2006年8月9日

武庫川流域委員会
松本 誠委員長様

つづき研二

流域委員会で作り上げる提言に、反映させていただきたいこと、と 県への質問

降雨量毎の洪水ハザードマップ

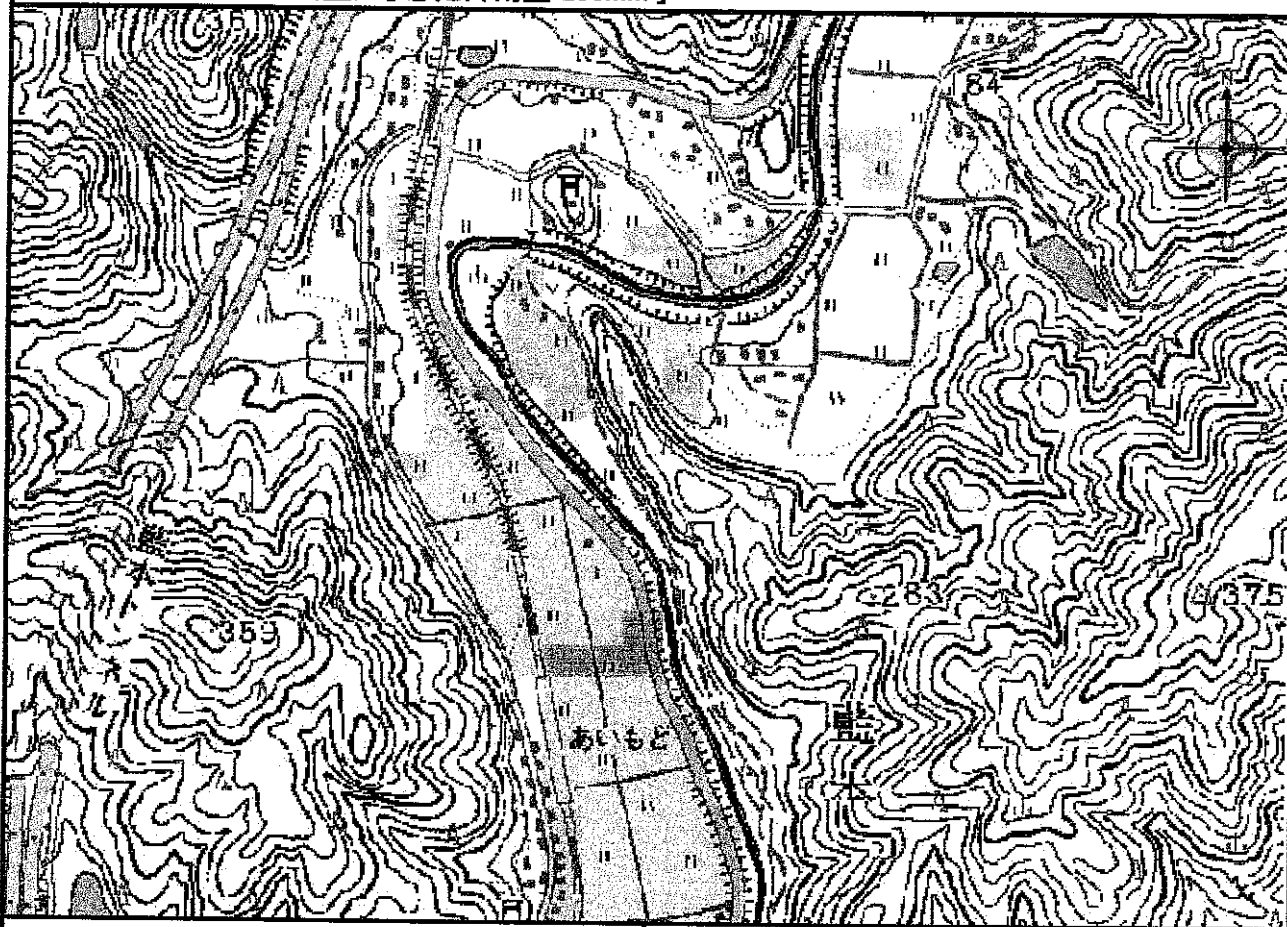
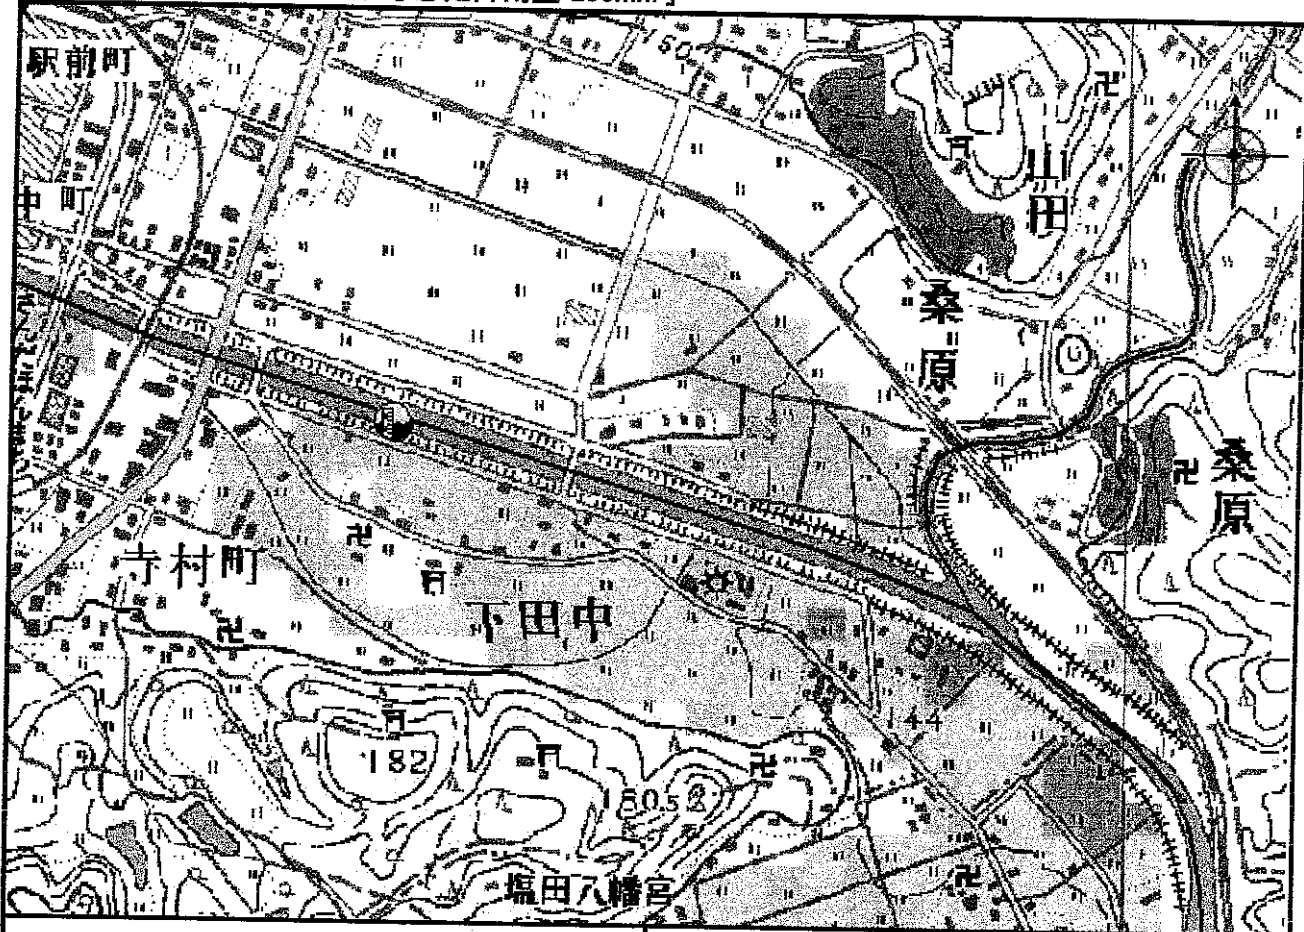
武庫川の上流や中流などで23号台風を基準に洪水ハザードマップが作成されていますが、そこでは、「河川の堤防が大雨により破堤若しくは溢水した場合」の浸水の範囲や深さを色分け表示(資料-1)して

います。先に私が指摘した点など武庫川沿いに広範囲にかつかなりの深さで浸水箇所が表示されていますが、**それぞれの表示は、何年確率に相当するのか、明らかにしていただきたい。**前述の農家の方の話と総合すると、かなりの区域が湛水すると県のこの資料は示していると思いますが、いかがでしょうか。説明をお願いします。

写真-1

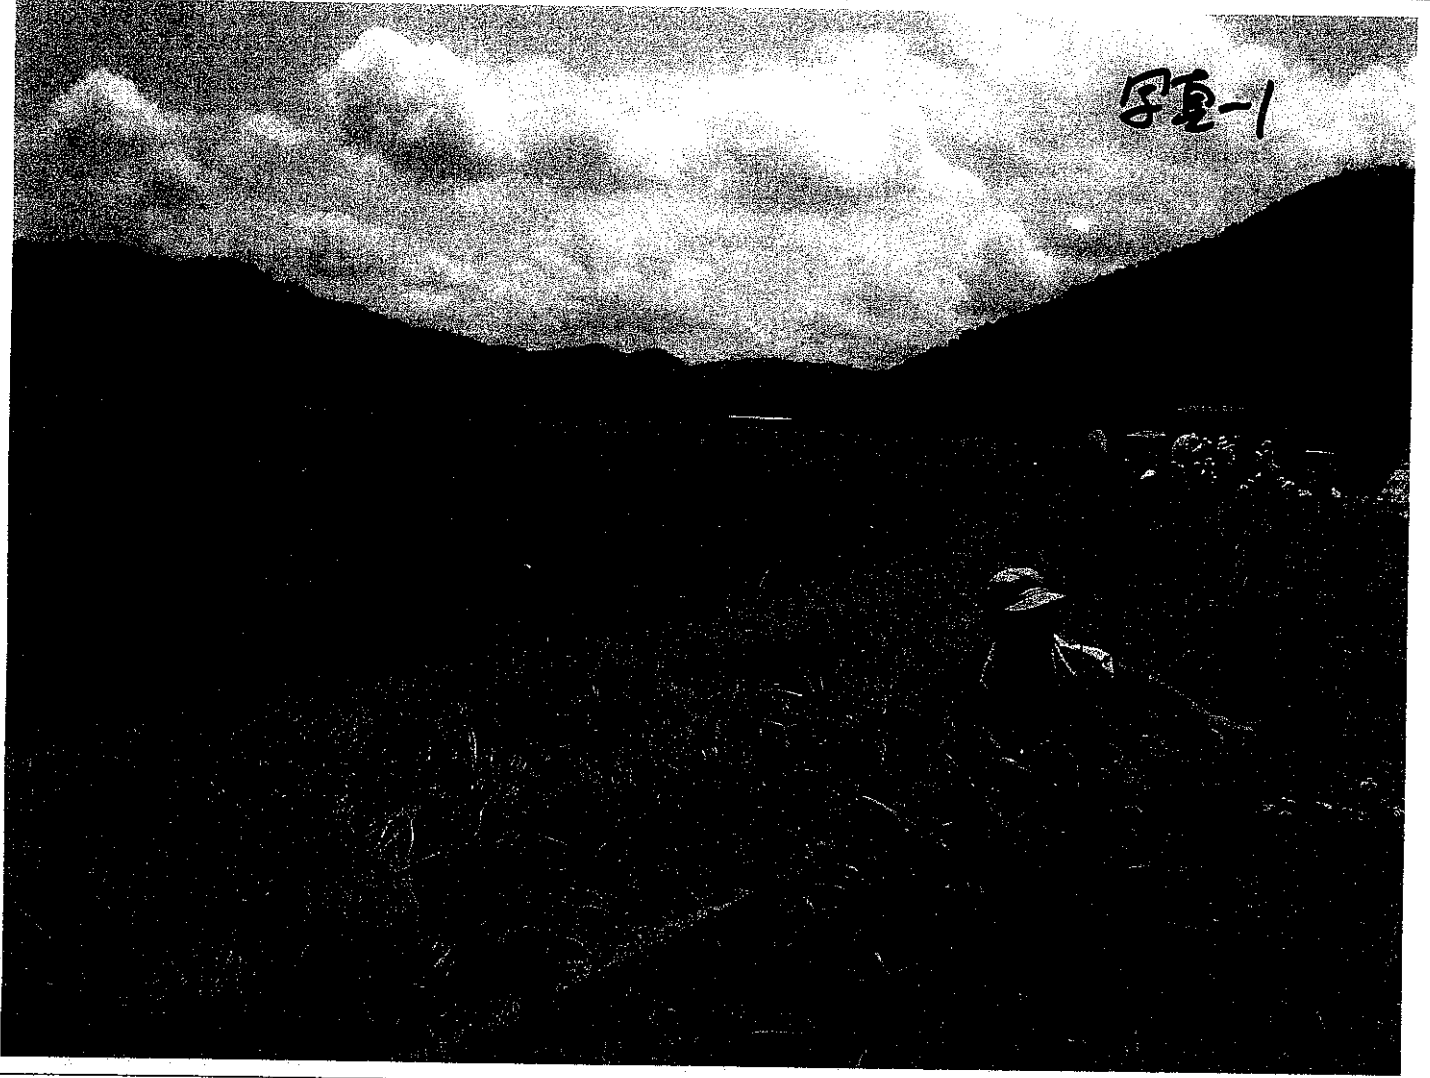
別添の写真(写真一1)は、平成16年23号台風時の武庫川上流(三田市藍本)での田畑冠水滞留を目撃した地元住民に現地で立会い証明していただいた写真です。この23号台風の際、この写真に写っている武庫川は、溢れなかったのに、武庫川沿いに田畑は、写真で示す高さまで湛水した(当時は、藍本地区では写真の高さの位置の武庫川堤防の法面に刈り取った後の稲わらが一筋となってへばりついた。後で、一带の農家みんなが出て、稲わらを堤防の法面からはぎ取り、田んぼにばら撒く作業をした。だから良く覚えている。)というのです。三田市内の武庫川の下流部でも武庫川の堤防に稲わらがへばりついた状況を見たと言っておられます。写真一2がその区域の一部を示す写真です。

三田市内の武庫川沿いでの23号台風時の田畑冠水滞留の調査をおこなうこと。三田や流域各市での下水の溢水も調査すること。計画降雨は、23号台風よりも大きく当然、滞留は増大しますが、このことを踏まえた河道分担量とすれば、どうなるのか検討をすることが必要です。
